VYSVĚTLENÍ ZADÁVACÍ DOKUMENTACE Č. 1
K VEŘEJNÉ ZAKÁZCE
II/420 STRACHOTÍN – DOLNÍ VĚSTONICE
(HRÁZ)

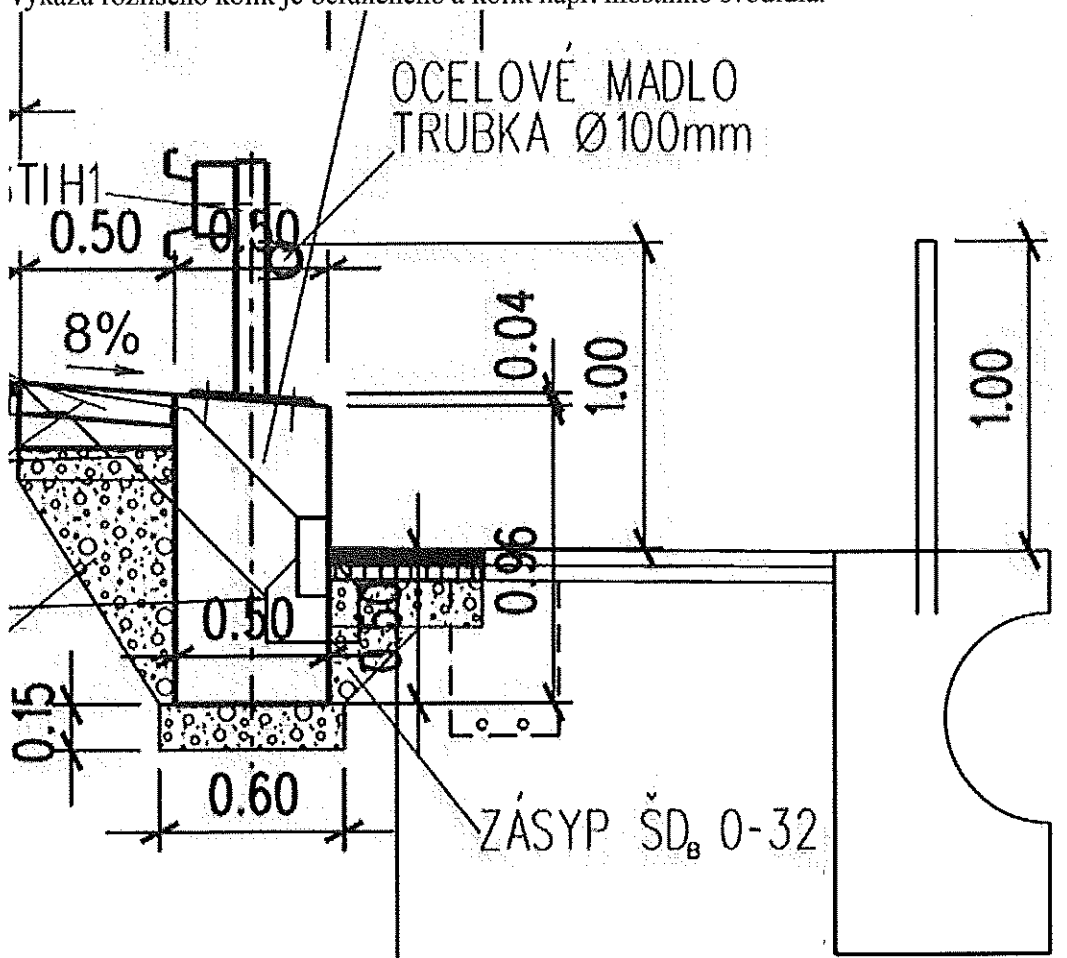
Prosíme Vás o vysvětlení následujícího. Na základě přiloženého detailu výkresu se domníváme, že je zde chybně uvažováno připevnění madla zábradlí přímo na sloupky svodidel. Dále jsou zde uvažovány sloupky svodidla JSNH4/H1 s patní deskou, což je v rozporu s platnými TP o svodidlech, tento systém není schválen. Pokud je zde římsa, musí být osazeno schválené svodidlo k osazení na římsu, a dle předpisů musí být na římsě zádržnost minimálně H2. Žádáme Vás proto, aby bylo ve výkazu rozlišeno kolik je beraněného a kolik např. mostního svodidla.

Dále je nevhodně řešeno připevňování konstrukcí na svodidlo. TP pro svodidla připouští jen odrážky a clony proti oslnění, a jen za určitých podmínek, na zábradlní svodidlo pak jen plotové nástavce (nad tratí) ale zase za určitých podmínek. Jde o to, že navrtáním a přišroubováním třmenů držících trubku o průměru 100mm dojde ke změně vlastností odzkoušeného svodidla, což může mít nebezpečné následky pro účastníky provozu v případě nárazu do takto pozměněných svodidel. Nemluvě o tom že by se při vrtání děr pro objímky narušilo PKO – zinek a výrobce by měl důvod neuznat záruku, protože je to nepovoleno.

Takže jsou zde 2 zásadní problémy:

- 1) jednak na římse musí být schválené mostní svodidlo, nikoliv svodidlo silniční, určené k beranění a upraveno navařením patní desky k nakotvení, toto nebyl odzkoušeno a není schválené
- 2) na sloupky silničního svodidla nelze navrtávat a šroubovat konstrukce, které změní jeho chování při nárazu, naruší sloupky, takto svodidlo opět nebylo odzkoušeno a povoleno.

Opraveno v soupisu prací. Položka 9113B1 rozdělena do dvou položek:

9113B1 SVODIDLO OCEL SILNIČ JEDNOSTR, ÚROVEŇ ZADRŽ H1 –DODÁVKA A MONTÁŽ v dl. 1828,00m

9115C1 SVODIDLO OCEL MOSTNÍ JEDNOSTR, ÚROVEŇ ZADRŽ H2 -DODÁVKA A MONTÁŽ v dl.614,00m

Položka 9111A1 ZÁBRADLÍ SILNIČNÍ S VODOR MADLY - DODÁVKA A MONTÁŽ zahrnuje osazení do betonových bloků, tzn. nebude osazena ke svodidlu, ale samostatně zakotvena do zídky.
